PLU **PLAN LOCAL D'URBANISME** COGNAT-LYONNE

APPROBATION DU PLU	VU POUR ÊTRE ANNEXÉ À LA DÉLIBÉRATION APPROUVANT LE PLU DU 20/09/2018
ENQUÊTE PUBLIQUE	DÉROULEMENT DE L'ENQUÊTE PUBLIQUE DU 04/06/2018 AU 05/07/2018
ARRÊT DU PLU	DÉLIBÉRATION DU CONSEIL COMMUNAUTAIRE EN DATE DU 20/12/2017
MAÎTRE D'OEUVRE DU PLU	URBEO I MEDIATERRE URBANISME ENVIRONNEMENT

NOTICE
AMENDEMENTS
PROJET DE PLU

DEMANDE DE M. MARTIN

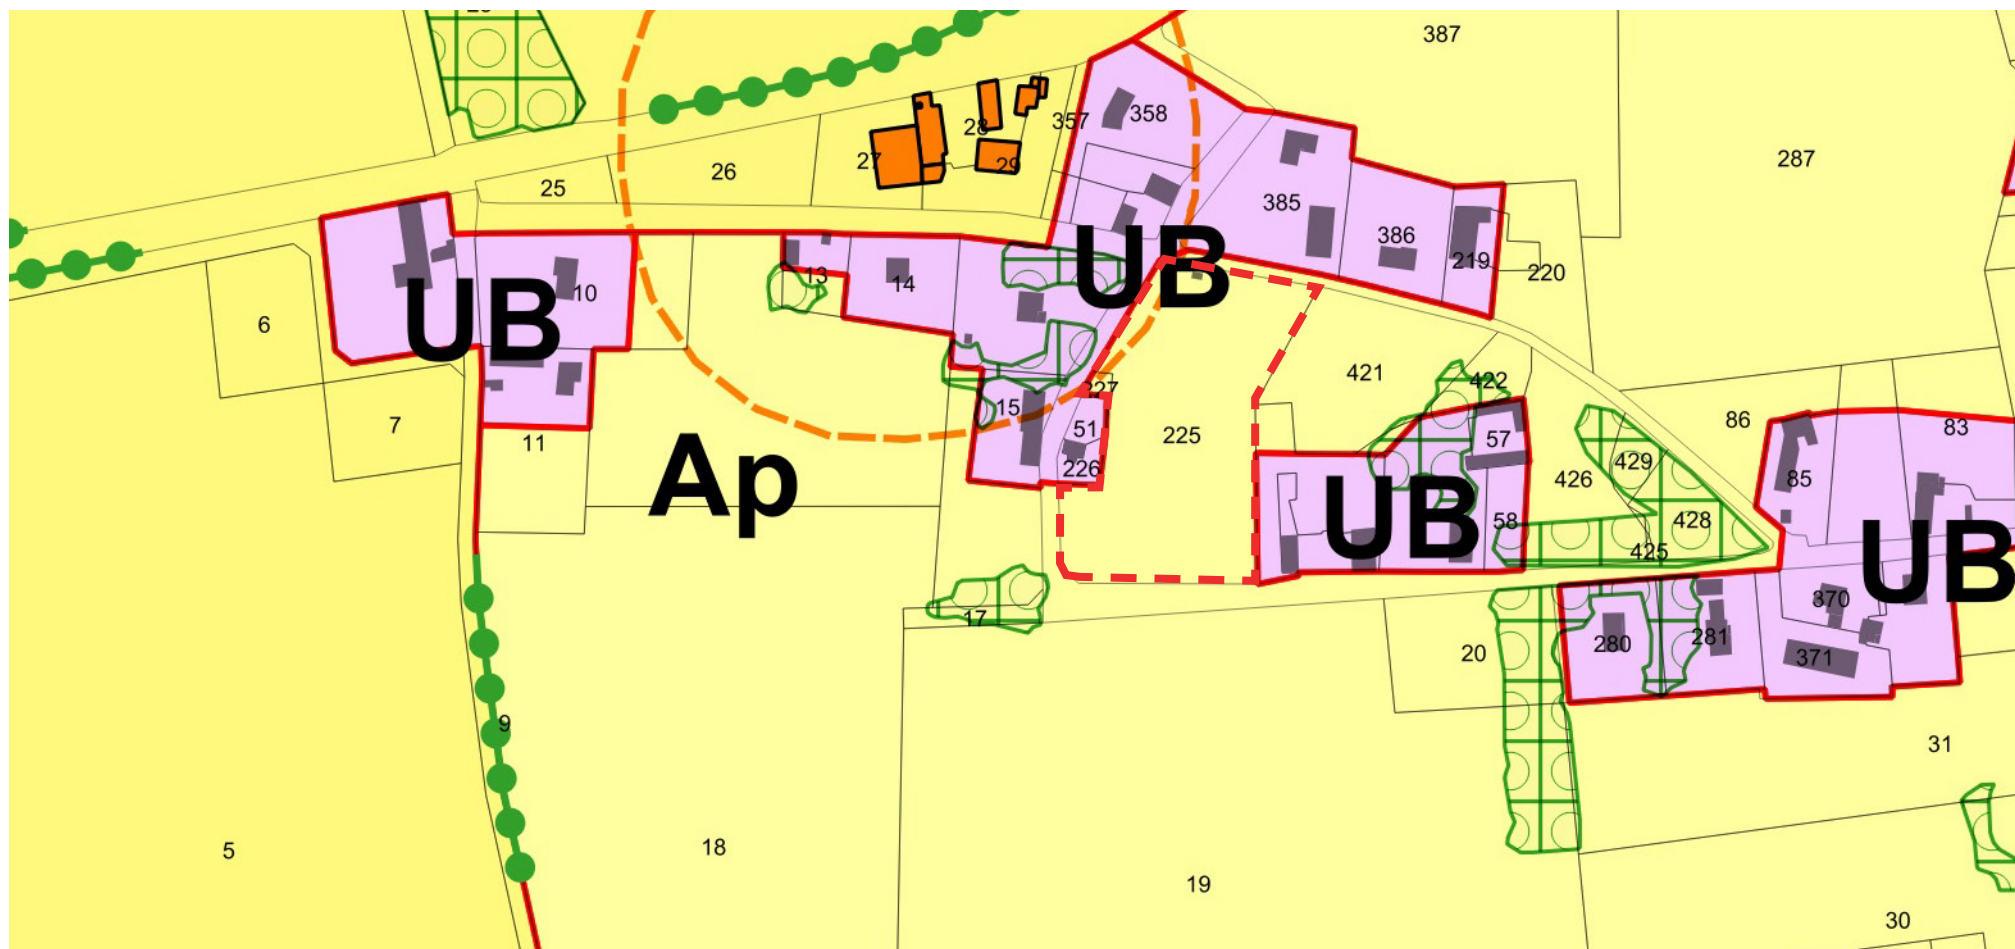
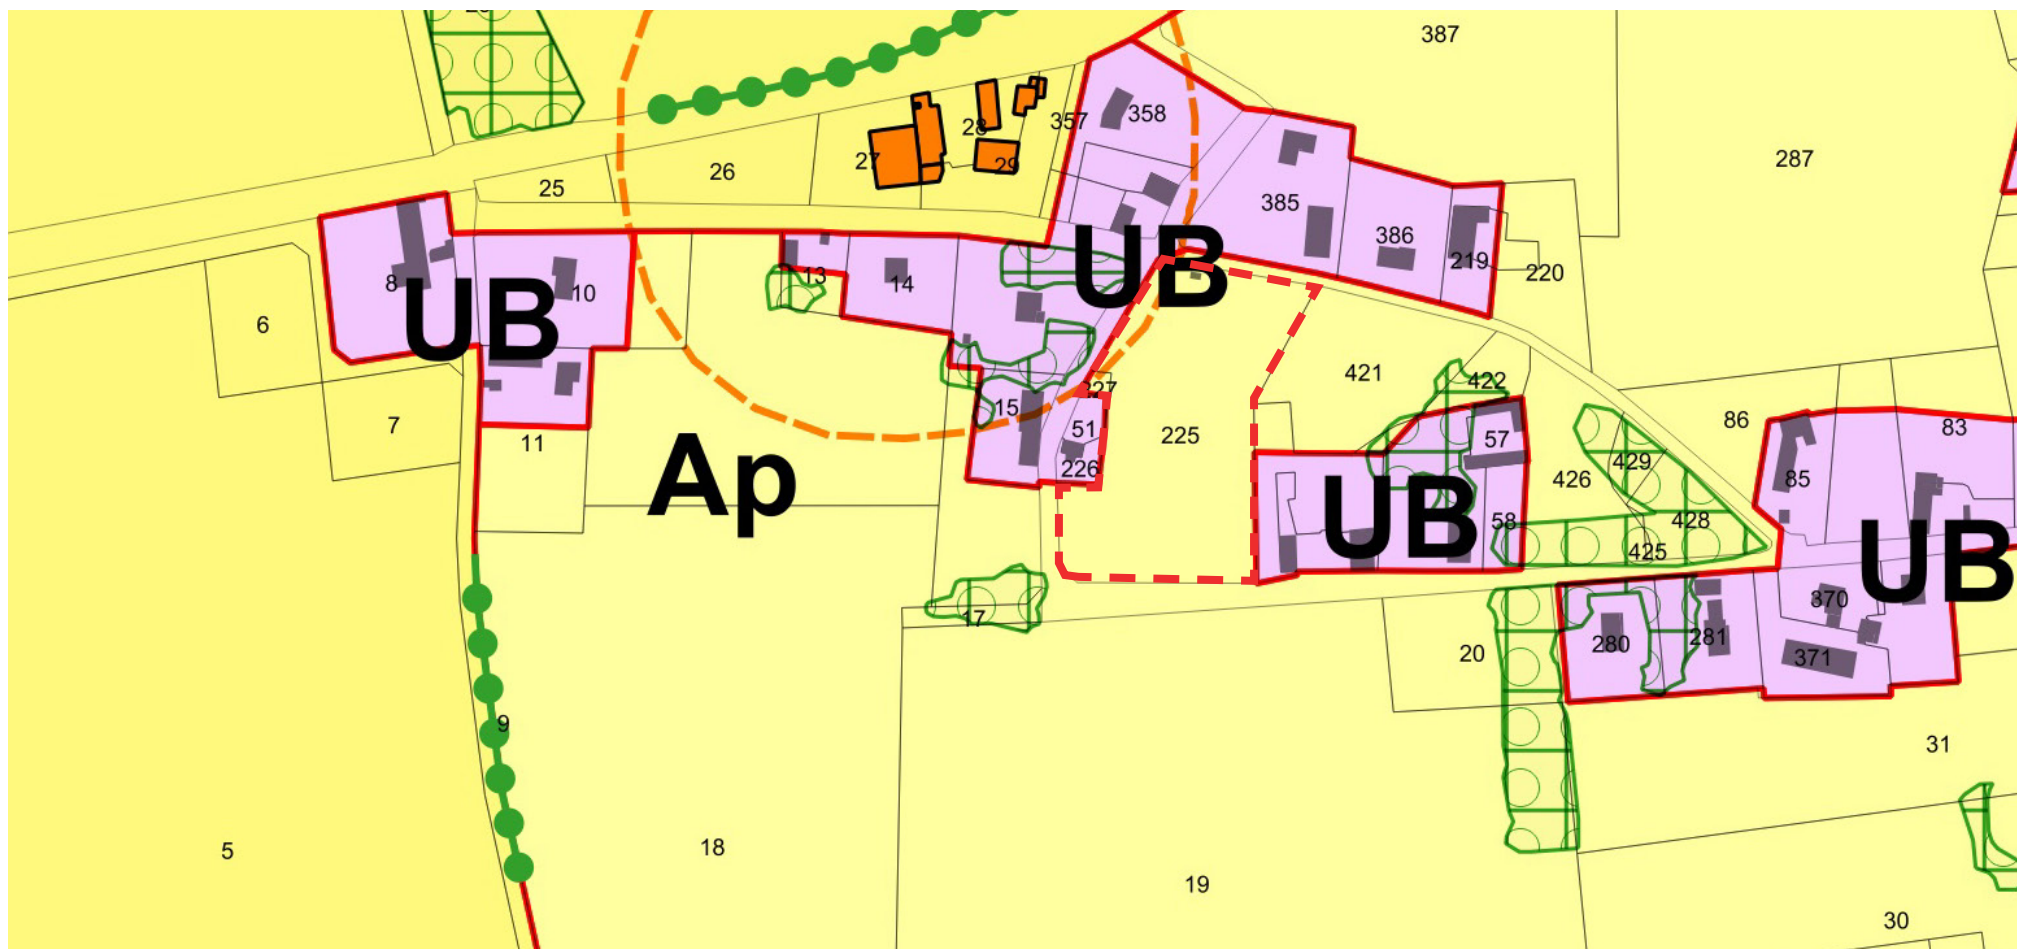
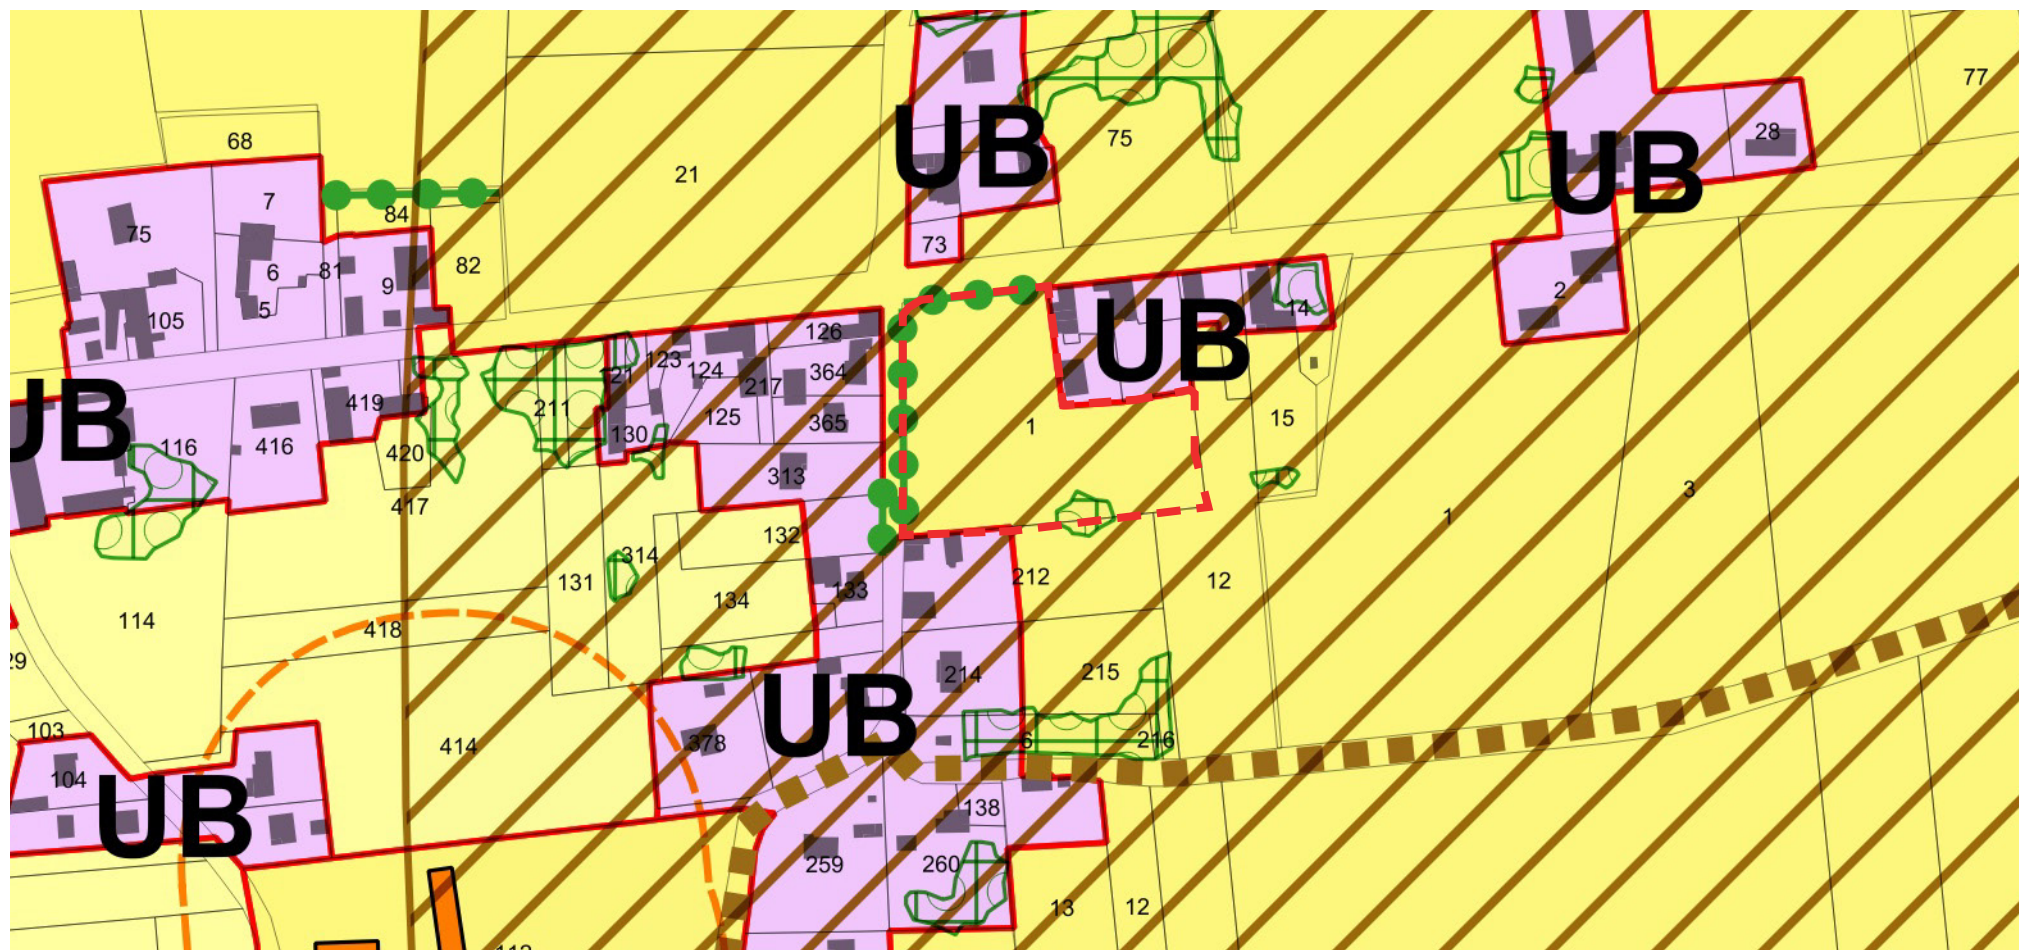
- Classer en zone constructible la parcelle n°19 (ZS) sur une bande de 60 x 50m car elle a un chemin goudronné, dispose d'une borne d'assainissement, et l'électricité, le téléphone et l'éclairage sont à proximité immédiate.

- La parcelle est classée en zone Ap dans le secteur de Lyonne. Le hameau n'est pas prioritaire dans le développement de l'urbanisation communale. De plus, l'inscription de cette parcelle conduirait à la considérer comme une extension de l'urbanisation ce qui augmenterait le foncier urbanisable déjà élevé sur la commune. Le classement de la parcelle est maintenu en zone Ap.

**DEMANDE DE M. MARTIN**

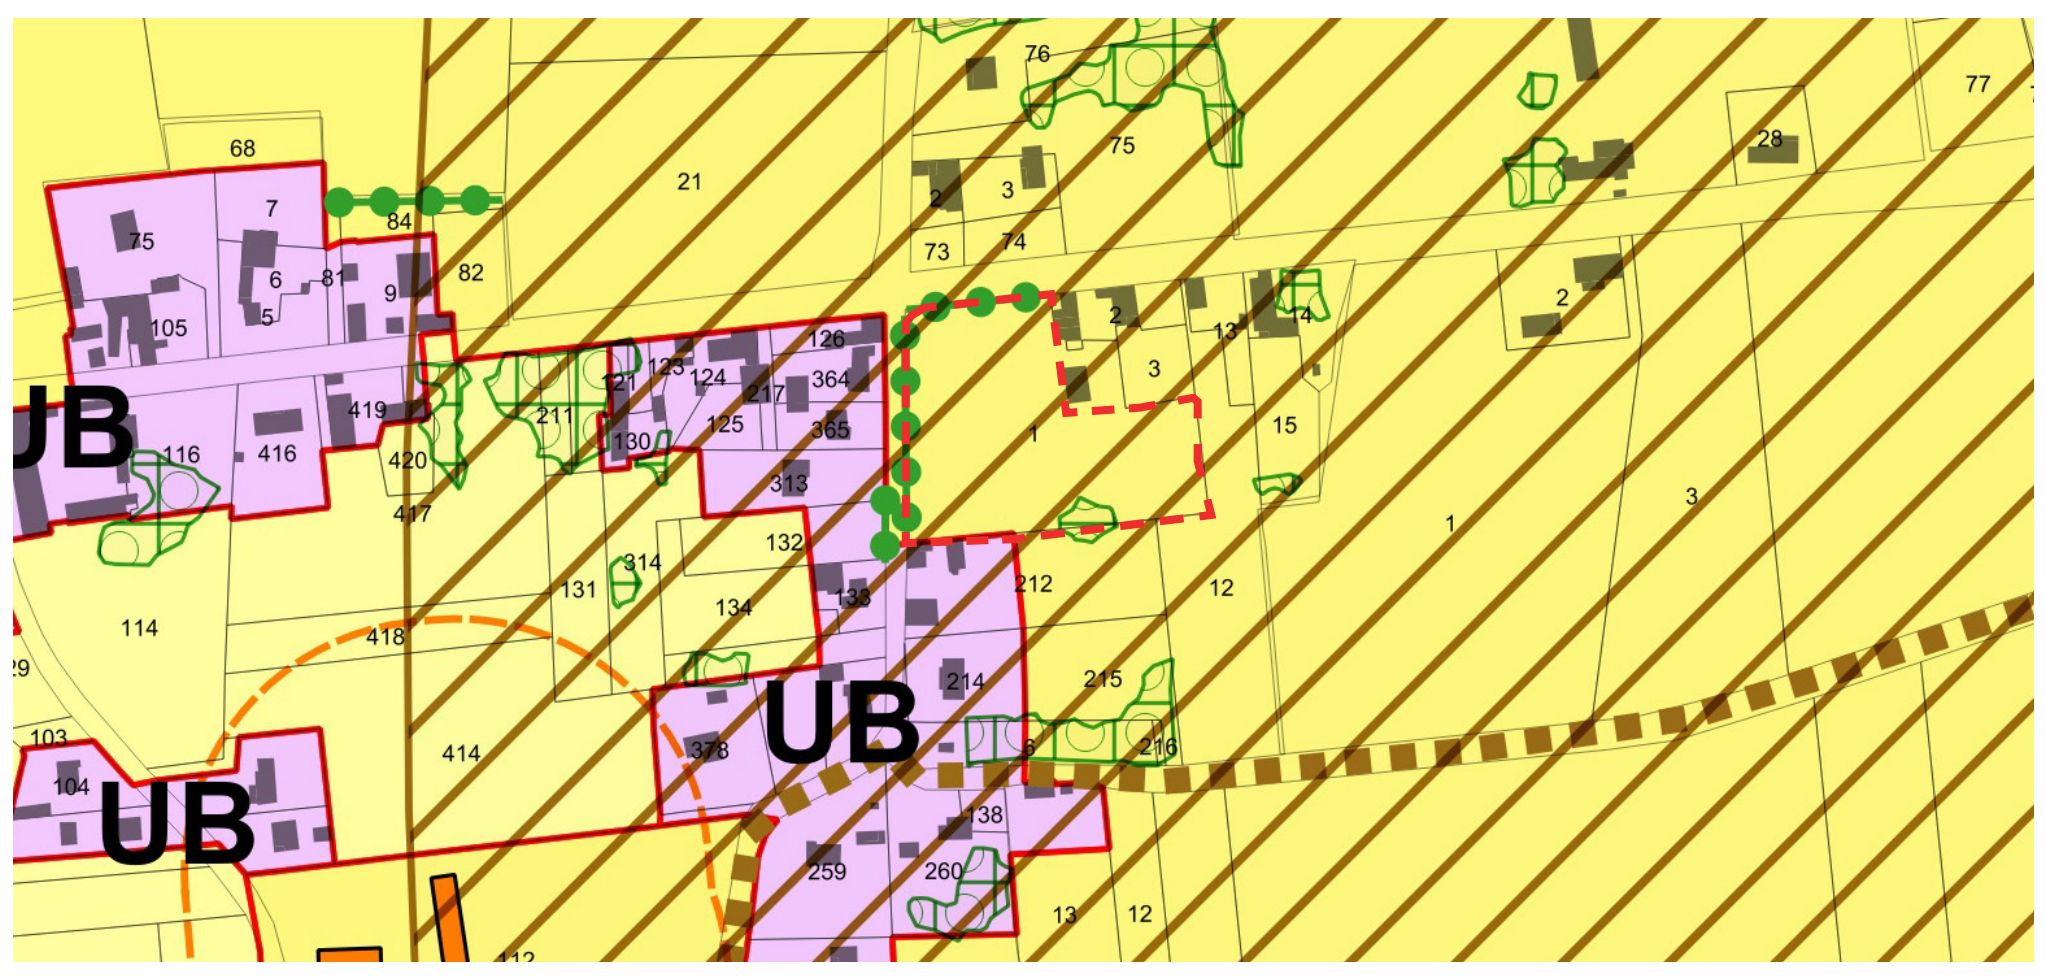
- Classer en zone constructible en totalité la parcelle n°29 (section AA) - *parcelle numérotée en 225 aujourd'hui* - car elle a un chemin goudronné, dispose d'une borne d'assainissement, et l'électricité, le téléphone et l'éclairage sont à proximité immédiate.

- La parcelle est classée en zone Ap dans le secteur de Lyonne. Le hameau n'est pas prioritaire dans le développement de l'urbanisation communale. De plus, l'inscription de cette parcelle conduirait à la considérer comme une extension de l'urbanisation ce qui augmenterait le foncier urbanisable déjà élevé sur la commune. Le classement de la parcelle est maintenu en zone Ap.

**DEMANDE DE M. ET MME MATHAT**

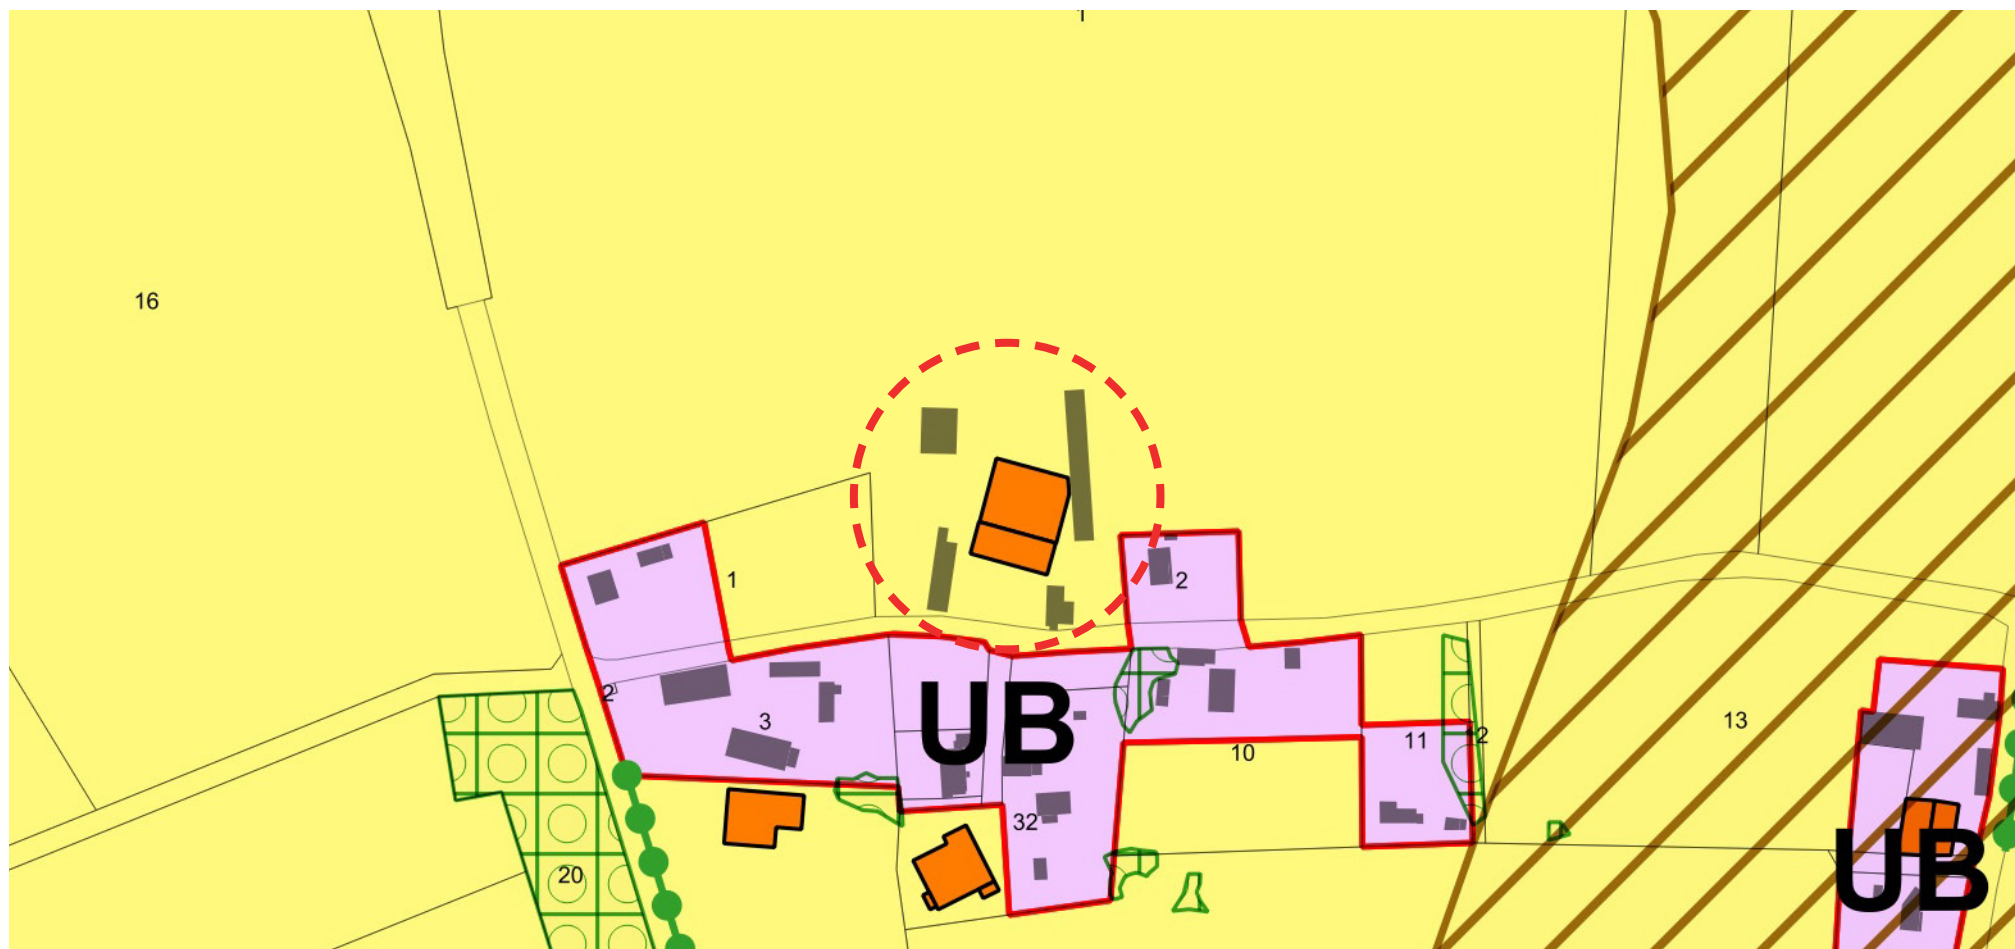
- Classer en zone constructible (UB) 3 parcelles à l'angle de la route de Cognat et du chemin du Cours Ballerat (J1, J2, J3)

- La parcelle est classée en zone Ap dans le secteur de Lyonne. Le hameau n'est pas prioritaire dans le développement de l'urbanisation communale. De plus, l'inscription de cette parcelle conduirait à la considérer comme une extension de l'urbanisation ce qui augmenterait le foncier urbanisable déjà élevé sur la commune. Le classement de la parcelle est maintenu en zone Ap.
